Convenio Modificatorio Nº 01 del Contrato N° 31/2.012

INFORME DE VISITA AL SITIO DE OBRAS

OBRA: POLIDEPORTIVO MUNICIPAL DE HORQUETA

CALCULOS ESTRUCTURALES ESTRUCTURA METALICA		LAMINA Nº: 1
OBRA: POLIDEPORTIVO DE HORQUETA	DETALLES REFUERZOS DE CABRIADA	ESCALA: 1:50
PROPIETARIO:		FECHA: 7 04 2013
CALCULISTA: ING. LIVIO PETTENGILL		DIBUJO LP

FOTO N° 1

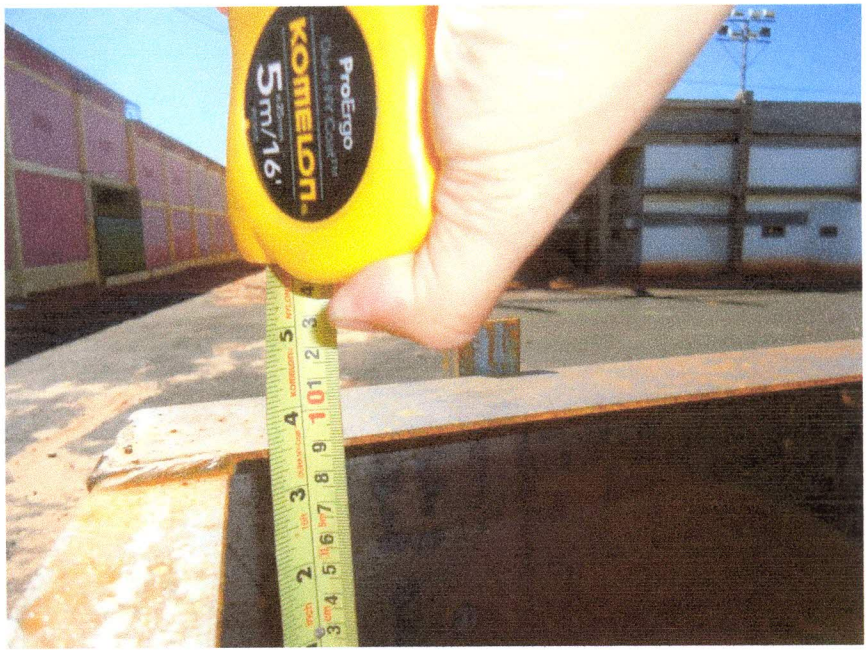
- Las dimensiones y espesores de ángulos y perfiles U en Chapa Plegada de la Cabriada Metálica no concuerdan con los planos y memorias de cálculo. Se recomienda el refuerzo de la estructura de acuerdo a los planos ya existentes de refuerzo (Foto N°1).

FOTO N° 4

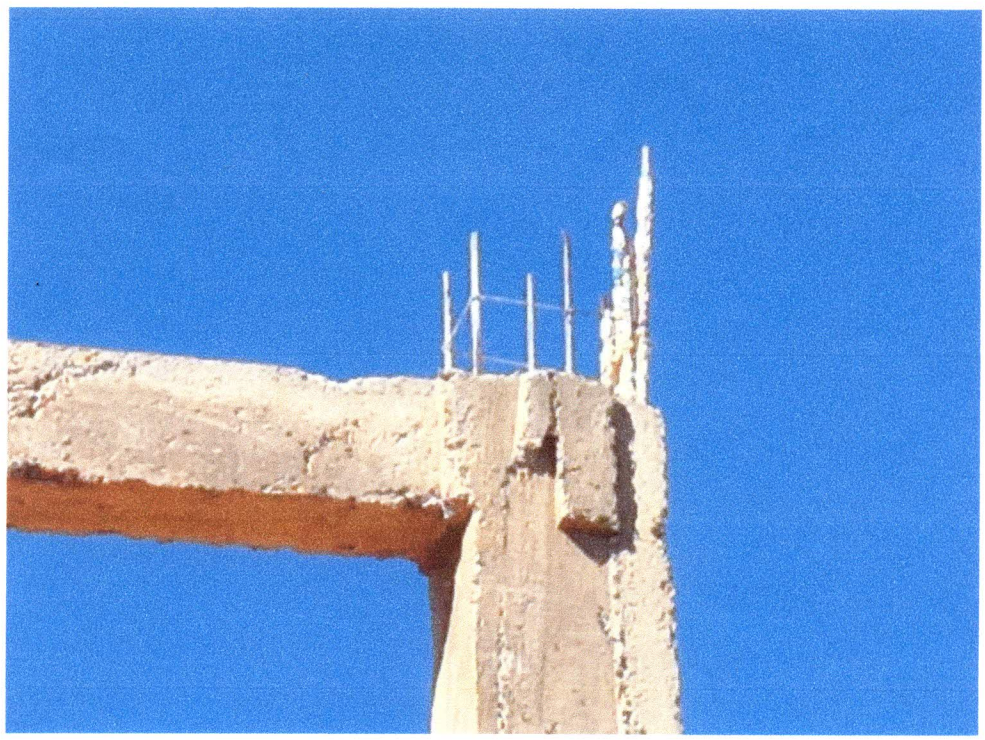
- Las dimensiones y espesores de ángulos y perfiles U en Chapa Plegada de la Ménsula de Apoyo no concuerdan con los planos presentados por el Contratista. Se recomienda el refuerzo de la Ménsula de acuerdo a los planos y detalles de refuerzo (Foto N°2)
- La forma de unión de los pilares de hormigón con las ménsulas metálicas no es la apropiada, teniendo en cuenta la falta de datos de la cantidad, diámetro y tipo de varillas utilizadas (Foto N°3). Se recomienda la inspección de cada pilar de hormigón a fin de determinar cantidad, diámetro y tipo de varillas que llegan al extremo del mismo (Foto N°4)

MENSULA DE APOYO

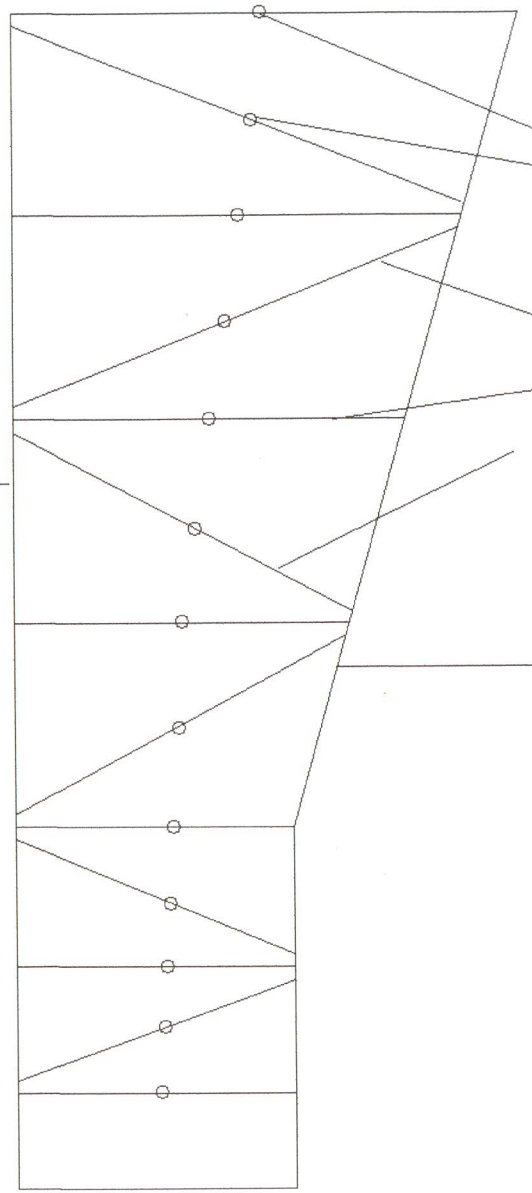
1 1/2" X 1/8"
Reforzar – Ver detalle 2

UC 240x80x3
Reforzar – Ver detalle 1

UC 240x80x3
Reforzar – Ver detalle 1
